**Arrêté portant bilan de la concertation  
au titre de l'article L300-2 du code de l'urbanisme  
pour le projet de mise à deux fois deux voies de la RN17 entre Vimy et Avion**

# Bilan de la concertation

## Mise à 2x2 voies de la RN17 entre Vimy et Avion

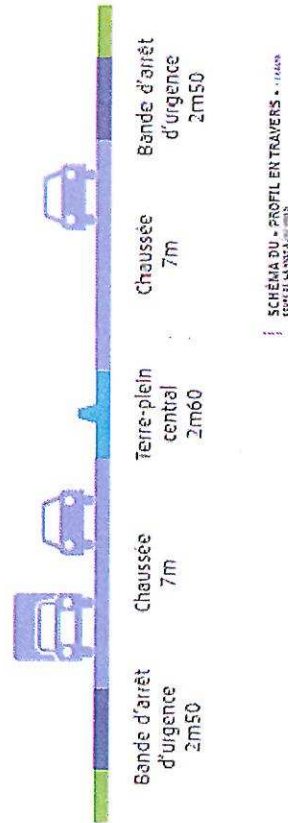
Certains riverains de Vimy demandent si des haies de protections ou de l'arbustif ne pourraient pas remplacer les glissières de sécurité et si un traitement paysager est prévu derrière ces glissières.

Sur la partie agricole du tracé, les glissières de sécurité ne seront disposées qu'en cas d'absolue nécessité : à savoir au niveau de la protection des piles de ponts et au niveau du périmètre de protection du captage en eau potable dit du Bout des Fourques (afin d'éviter toute pollution accidentelle par déversement). Ci-dessous le profil type de l'aménagement prévu

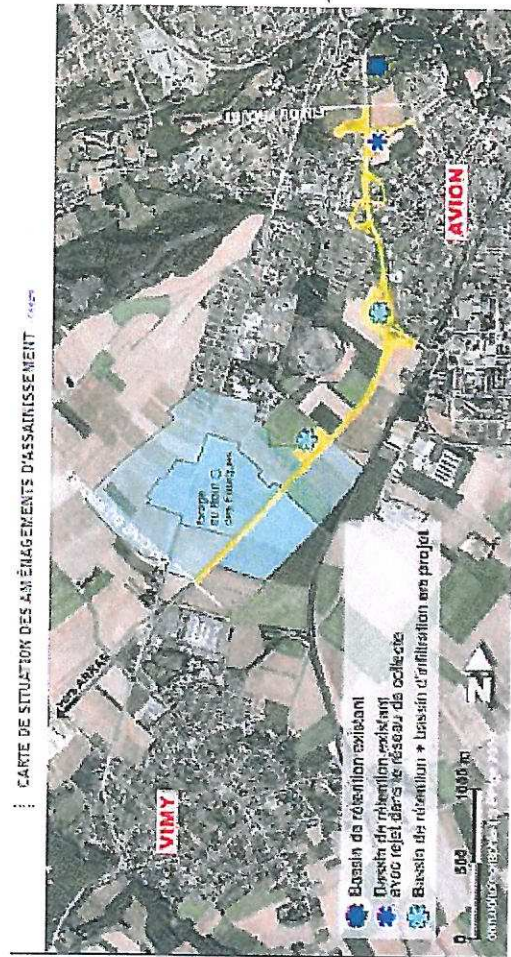
Les riverains demandent des précisions sur la gestion de l'assainissement, notamment sur la localisation des bassins.

Actuellement, il n'existe pas de réseau d'assainissement étanche sur cette section de la RN17. Les eaux ruissellent, s'infiltrent et emmènent une partie des déchets en bas des talus.

Le projet prévoit donc la reprise complète de l'assainissement sur cet itinéraire. Les eaux seront amenées vers des bassins d'assainissement :

- création de 2 couples de bassin de rétention des eaux pluviales et bassin d'infiltration (dans la plaine de Vimy et dans les boucles de l'échangeur d'Avion-République)
- adaptation d'un bassin existant (dans les boucles de l'échangeur des Glissoires) avec rejet dans le réseau de collecte des eaux pluviales.
